B2.01/B201RP2204S/S00007/P22_2022_00149ARPA

Oggetto: Procedura di Valutazione di Impatto Ambientale ai sensi dell'art.23 del D.Lgs 152/2006 relativa al progetto per la realizzazione di un impianto agrovoltaiico, denominato "Tortona 1", di potenza pari a 60 MW, comprensivo alle relative opere di connessione alla RTN, da realizzarsi nel Comune di Alessandria.

Comune: Tortona e connessione alla RTN presso Alessandria (AL)

Proponente: Luisolar Energy S.r.l.

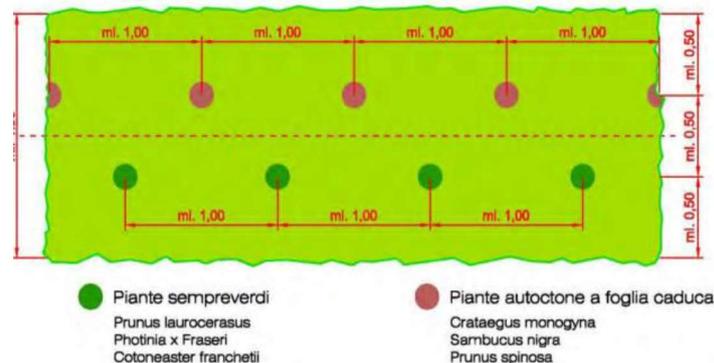
La relazione agronomica si limita a indicare le specie utilizzate per la costituzione del prato ma non vengono indicate le percentuali di ciascuna e le garanzie sulla provenienza e qualità delle stesse.

La fila interna, cioè quella prossima all'area di impianto, sarà costituita da sempreverdi (*Lauroceraso Prunus laurocerasus*, *Fotinia Photinia x Fraseri*, *Cotonastro Cotoneaster franchetii*), mentre la fila esterna sarà costituita da piante autoctone (*Biancospino Crataegus monogyna*, *Sambuco Sambucus nigra*, *Prugnolo Prunus spinosa*).

Si invita il proponente, per la costituzione della barriera verde perimetrale, a utilizzare esclusivamente tipologie di essenze vegetali arboreo arbustive autoctone.

La piantumazione della barriera verde mitigativa dovrà prevedere un sesto di impianto irregolare in modo da realizzare una macchia boscata il più naturaliforme possibile, inserendo specie arboreo/arbustive diversificate tra loro e adeguate a mascherare l'altezza effettiva dell'impianto.
